(仮称) 上大岡C北地区第一種市街地再開発事業 環境影響評価方法書に関する補足資料

令和8年2月

図 8-1 現況図

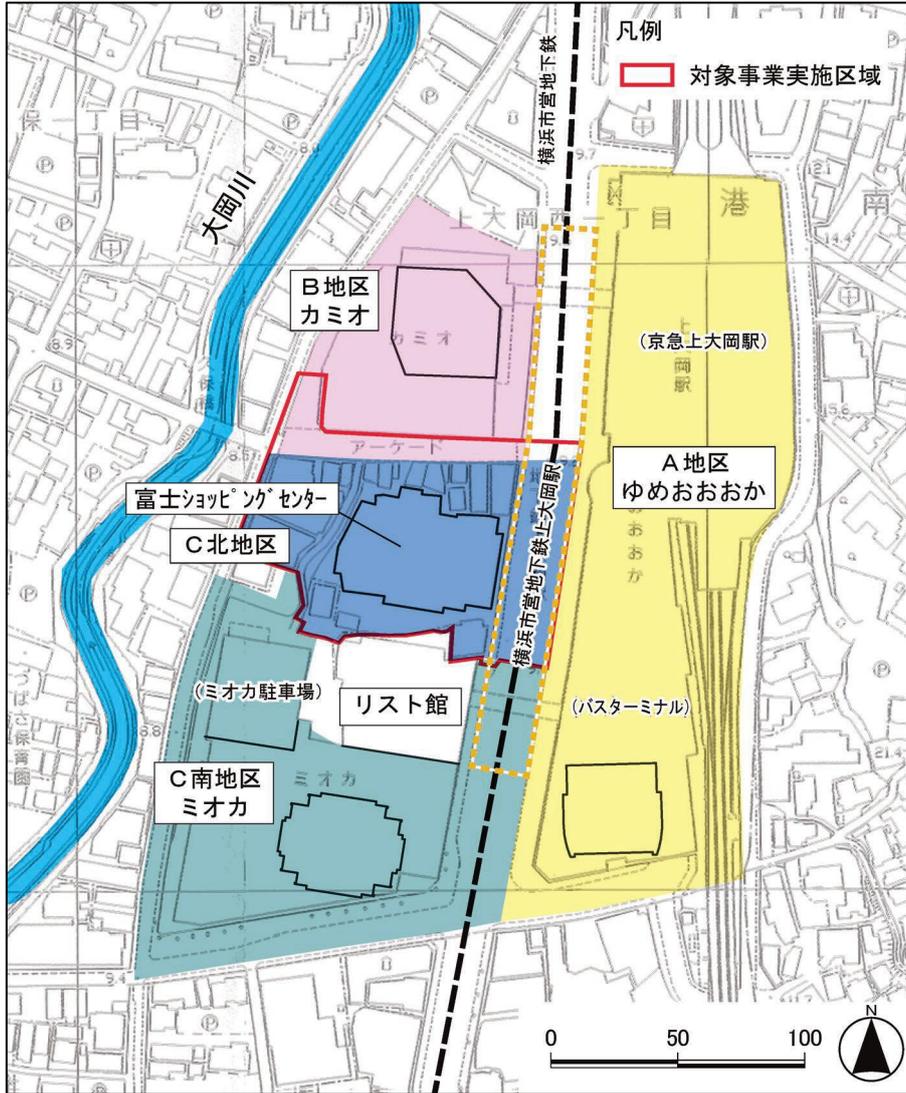
対象事業実施区域と大岡川の間には挟まれた地下水の流れが下流側となる場所に建物があるということで、その地下水水位の低下による地盤沈下のおそれがないのかということをしつかりと検討していただく必要があると思います。実際、地盤は評価項目として取り上げられているのですから、地下水水位の低下がどの程度なのかというのは検討する必要があるのでは、あえて水循環の地下水水位を外す必要はなく、評価項目に入れた方がつじつまが合うのではないのでしょうか。行う作業は同じではないかと思いませんので、どのように評価していくかということを検討していただきたいと思います。また、上流側における地下水水位上昇による構造物被害や液状化リスクについても念頭においていただきたいと思います。

対象事業実施区域周辺は、図 8-1 に示すとおり、西に大岡川が位置しているほか、東にゆめおおおか（A 地区）、北にカミオ（B 地区）、南にミオカ（C 南地区）の高層建築物が位置し、ゆめおおおかの間には横浜市営地下鉄の軌道及び上大岡駅が存在しています。また、対象事業実施区域内においても既存建築物である富士ショッピングセンターの地下躯体（地下 1、2 階）が存在しています。

第 12 回環境影響評価審査会（2026/1/23）において説明した補足資料 2 のとおり、対象事業実施区域周辺の広域的な地下水の流れについては、既存ボーリング調査結果の孔内水位、地形及び大岡川の流向（南から北）を参考に、大岡川に向かう集水傾向を示し、全体として大岡川の流向と同様に北向きの流れを形成していると推測しています。

本事業の計画建築物（地下構造物）により地下水の流れが局所的に変化する可能性はありますが、現在の対象事業実施区域及び周辺の状況や本事業の規模を鑑みると、広域的な地下水勾配に対し、顕著に上流側が上昇・下流側が低下するような著しい地下水の流れの阻害が生じる可能性は低いと考えています。
